工程指示 / 要求簡箋(E.I.)

工程指示編號：EI / 0334 / 19

工程名稱：觀塘裕民坊

工程項目：幕牆 趟門大貨(T1,3,5) (7F, 9-26F, 28-52F)(標準層)

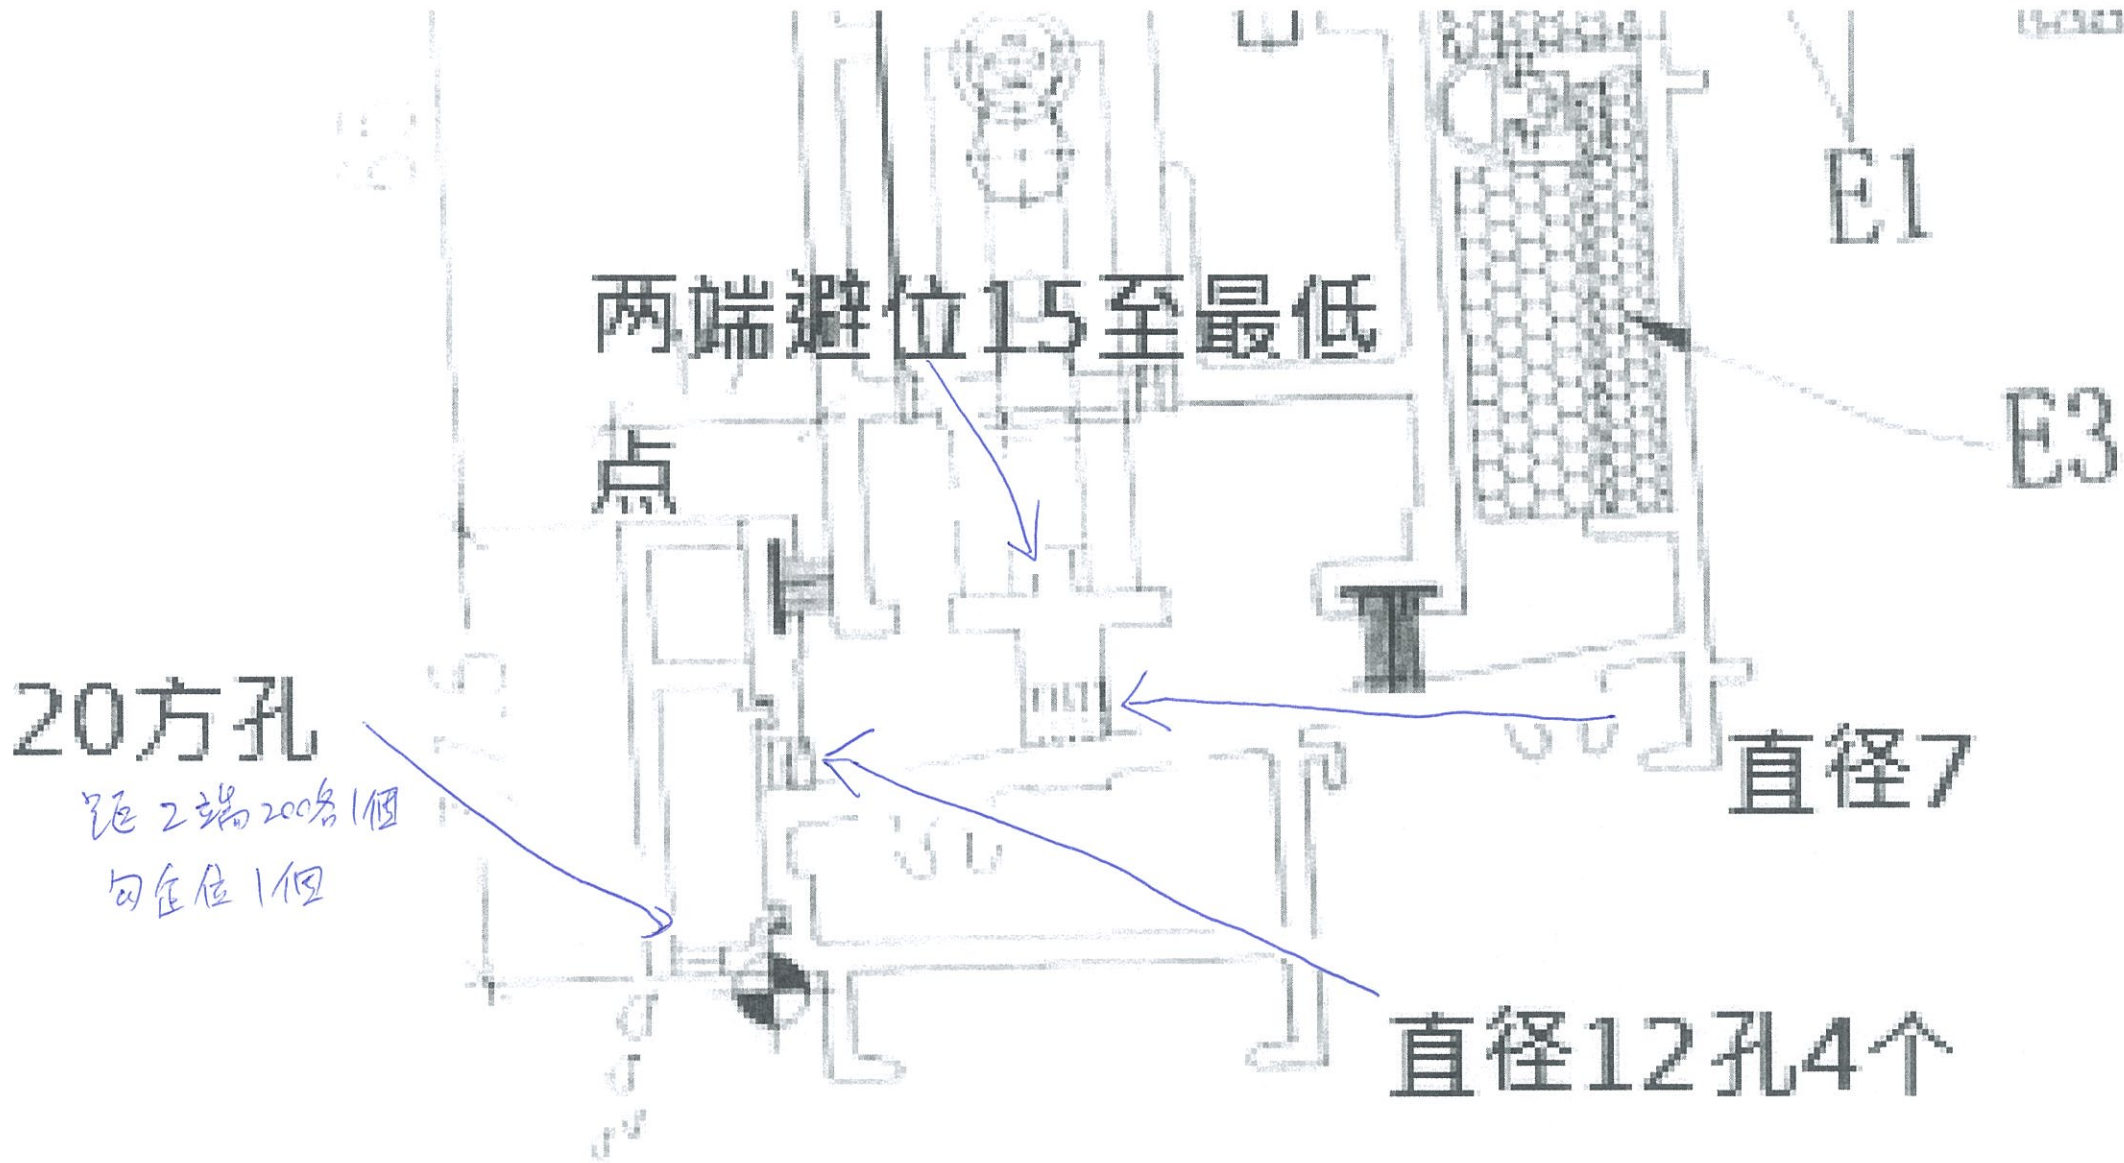
H.C 版: 趟門底橫因去水慢，經湛哥在廠商議後，需按附圖修改  
廠請先按此修改去水孔

J837 SD防風防水密封件安裝圖

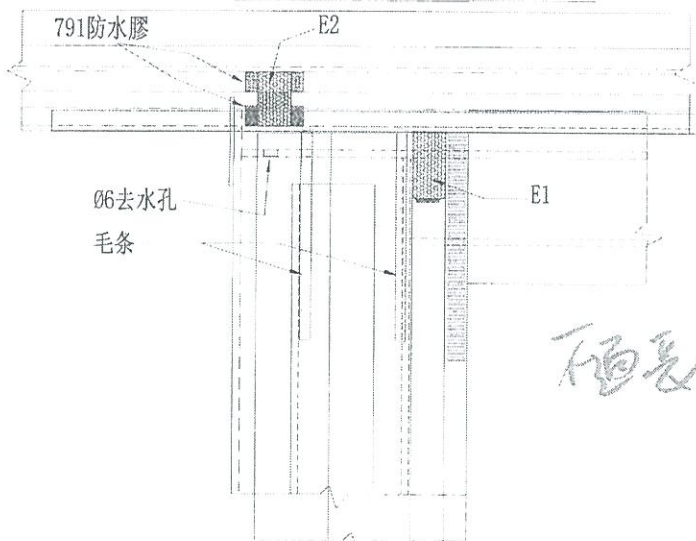
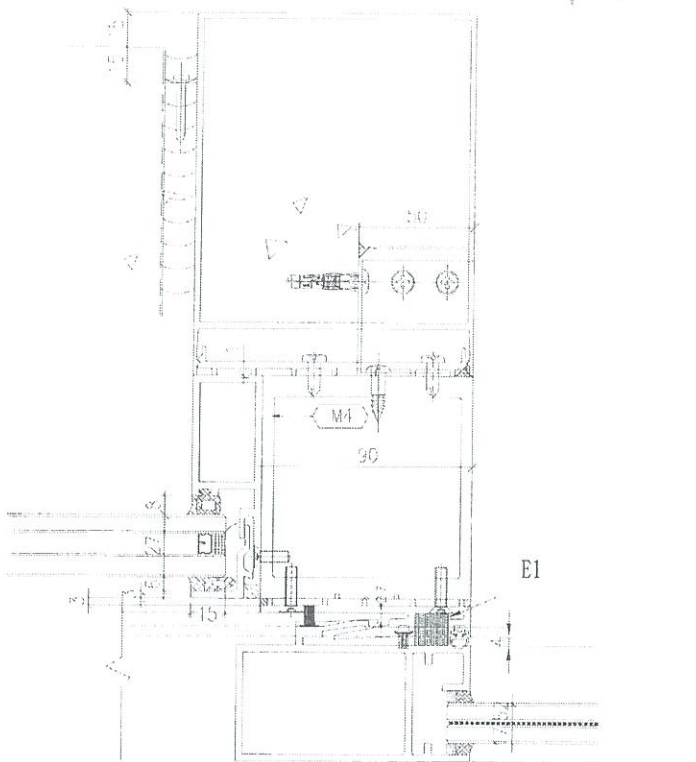
2) 請按附圖，在勾企頂底位置加單面貼，作擋水用途

增加此單面黏在頂底框

請加加圈

密窩孔EVA單面貼\_硬度38shoreA  
(Closed Cell EVA)

E1 15x15x30長

E2 15x5x24長  
+15x10x8長

E3 15x10x29長  
+15x5x35長
